高浜発電所

原子炉施設保安規定変更認可申請（補正）について （津波警報等が発表されない可能性のある津波への対応 および 1, 2号炉の有毒ガス防護）

高浜発電所 原子炉施設保安規定変更認可申請に係る 審査会合におけるご指摘事項への回答について (津波警報等が発表されない可能性のある津波への対応)

2020年12月22日
 関西電力株式会社

図 潮位計のシステム構成図

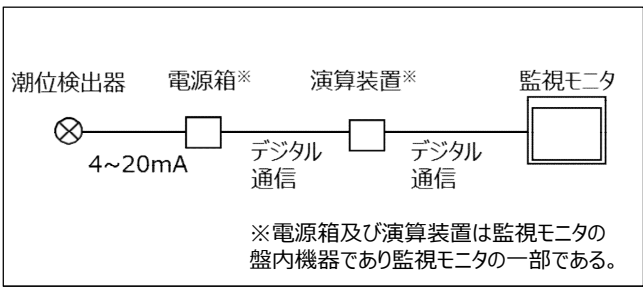
保安規定に記載する潮位計に含まれる構成品（演算装置、モニタ、電源）を明確化すること。

- ✓ 潮位計は、システムとして、「潮位検出器」、「電源箱」、「演算装置」、「監視モニタ」で構成されている。（下図参照）
- ✓ 保安規定第68条の2において、以下のとおり**潮位計の定義を記載し、明確化する**。

（津波防護施設）
 第68条の2 モード1、2、3、4、5、6および使用済燃料ピットに燃料体を貯蔵している期間において、津波防護施設は、表68の2-1で定める事項を運転上の制限とする。
 2. 津波防護施設が前項で定める運転上の制限を満足していることを確認するため、次の各号を実施する。
 (1) 当直課長は、モード1、2、3、4、5、6および使用済燃料ピットに燃料体を貯蔵している期間において、1日に1回、ゲート落下機構の電源系および制御系に異常がないこと、ならびに潮位観測システム（防護用）のうち**潮位計（潮位検出器、監視モニタ（モニタ、電源箱、演算装置）を含む**。以下、本条において「潮位計」という）が動作可能であることを確認する。
 （以下略）

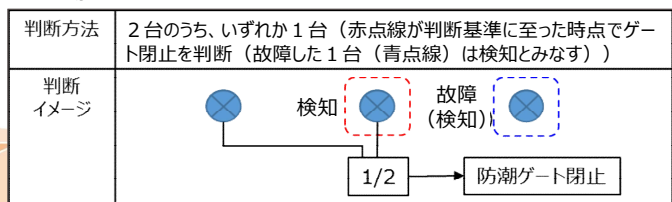
AOT（動作可能な潮位計が2台未満になった場合、12時間以内にモード3、56時間以内にモード5とした後に取水路防潮ゲートを閉止するとしていること）について、参考としたDB設備のAOTも含め、考え方を説明すること。

- ✓ 潮位計がLCO逸脱した場合の要求される措置、AOTを右表に示す。

- ✓ 要求される措置のB.1で、**動作不能※2となっている潮位計1台を取水路防潮ゲート閉止判断基準に係る潮位変動を確認した（検知）と扱うのは、動作可能な潮位計が残り2台となった場合に、故障による検知失敗の可能性を低減し、3台中2台の検知による判断と同等の信頼性を確保するためにこのような扱いとしているものである。（なお、動作可能な潮位計による津波の検知がなければ条件Bでは取水路防潮ゲートを閉止しない。下図参照）**

図 津居山潮位概要

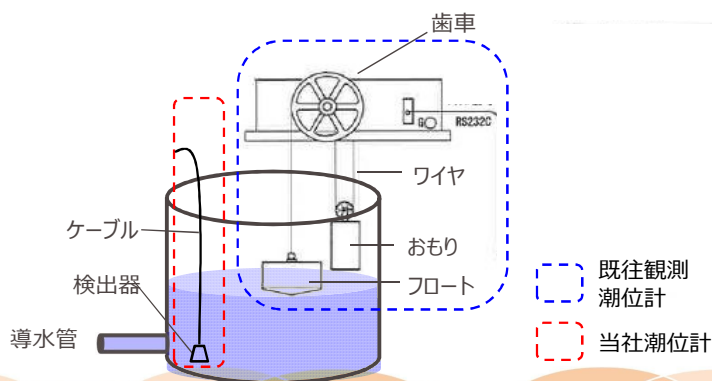
予防保全を目的とした点検・保守を実施する場合等において、「構外の観測潮位に異常がないこと」を確認するが、潮位異常なのか、設備異常なのか明確にすること。
(構外潮位計の種類、故障モード等を踏まえ説明すること。)

- ✓ 予防保全を目的とした点検・保守を実施する場合等において、「構外の観測潮位に異常がないこと」を確認したうえで、作業を実施することとしている。具体的には、作業実施前に**通常の潮汐とは異なる潮位変動及び設備故障がないことを確認**し、各種点検・保守に着手する。
- ✓ 上記を踏まえ、予防保全を目的とした点検・保守を実施する場合の点検時の措置に係る記載を「**構外の観測潮位に通常の潮汐とは異なる潮位変動や故障を示す指示変動がないこと**」と見直すこととする。

津居山の既往観測潮位計はフロート式を採用しており、フロートの浮き沈みによりワイヤが上下し、歯車で水位の変動を検知する。
また、当社が新たに設置する潮位計は、差圧式を採用しており、水頭圧を測定することで水位の変動を検知する。(右図参照)

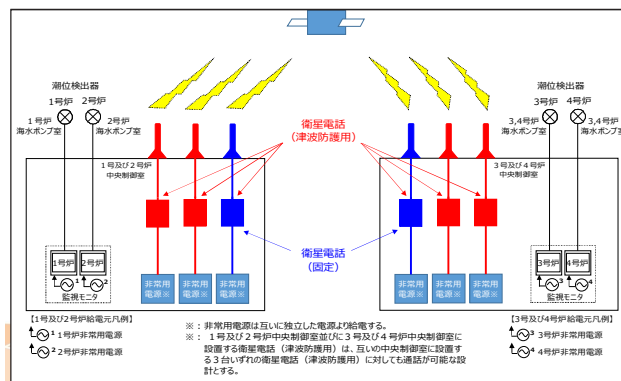
警報なし津波が地震起因でないこと、既存の通信連絡設備も含め、衛星電話（津波防護用）のLCO/AOTを説明すること。

- ✓ 潮位観測システム（防護用）は潮位計、並びに中央制御室間で取水路防潮ゲートの閉止判断を共有するための通信設備である衛星電話（津波防護用）で構成し、津波防護施設として位置付け、安全機能の重要度分類を取水路防潮ゲート（MS-1）と同等としていることを踏まえ、潮位計及び衛星電話（津波防護用）のLCO、サーベイランス、要求される措置及びAOTを設定し、運用・管理する。
